From 5.1, 2, e 5.1, 2, e @amsterdam.nl>
Subject RE: Projectteamoverleg 5.1, 2, e 2023
To 5.1, 2, e 5.1, 2, e @amsterdam.nl>, 5.1, 2, e 5.1, 2, e @amsterdam.nl>, 5.1, 2, e 5.1, 2, e @amsterdam.nl>, 5.1, 2, e @amsterdam.nl>
Date September 29, 2023 at 11:36:24 AM CEST

Onderwerp: RE: Projectteamoverleg Sixhaven 15-9-2023

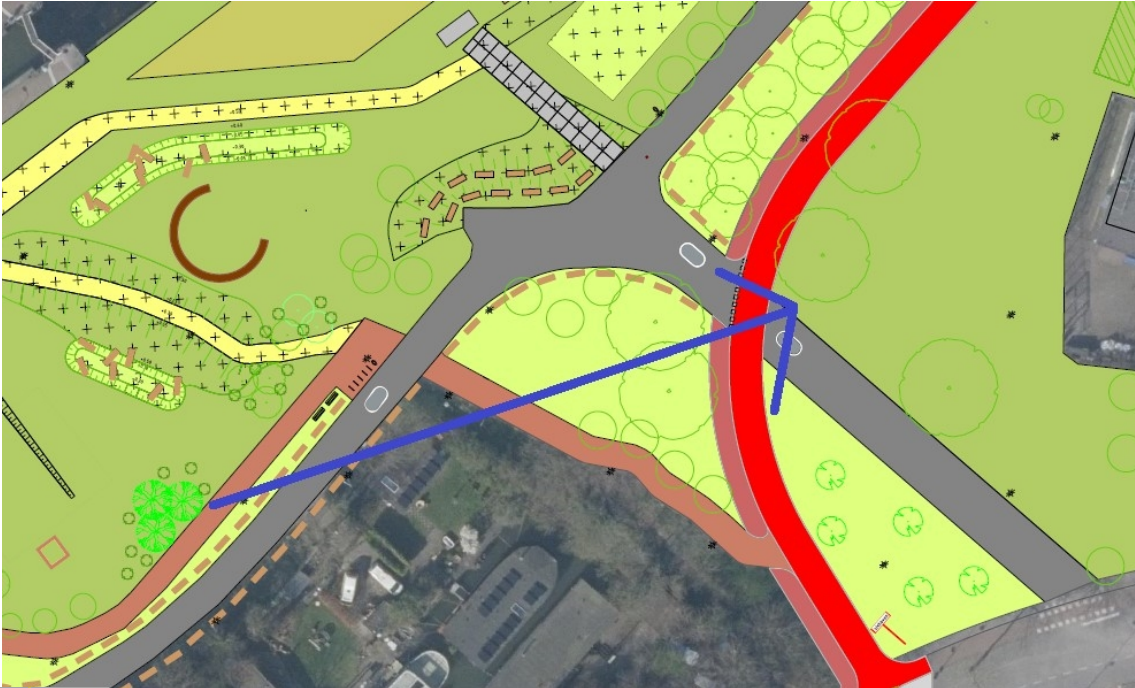
@5.1, 2, e Nog twee verzoeken:

- Zou je alle bestaande situatie die zo blijft (bijvoorbeeld het fietspad, de rijweg, de Moestuinschool, grote delen van het grasveld) als satellietfoto kunnen weergeven en niet als ingetekend deel? Dat schept meer duidelijkheid in wat er gaat veranderen en wat er zo blijft. Zou je dat nog kunnen aanpassen zodat we een duidelijke kaart hebben bij de buurtbijeenkoms?
- Zou je de klimbomen op het veldje langs het tunnelgebouw kunnen plaatsen op de plek waar nu drie nieuwe gewone bomen ingetekend staan? Die plek is overeengekomen met de bewoonster die het plan heeft ingediend.

@5.1, 2, e 5.1, 2, e Is voor jou duidelijk hoeveel bomen er van elke soort moeten komen?

We moeten ook gras, hekwerk en een waterpunt meenemen in de raming. Het waterpunt staat wel op de tekening van 5.1, 2, e het nieuwe gras en het hekwerk in de hondenspeeltuin niet. Dat hoeft ook niet omdat het eerder uitgevoerd gaat worden dan de rest van het ontwerp, maar ze moeten wel meegenomen worden in de raming. Kan je contact opnemen met 5.1, 2, e voor de geschatte kosten van het waterpunt, 150 meter hekwerk en het gras in de hondenspeeltuin en dit opnemen in de raming? 5.1, 2, e
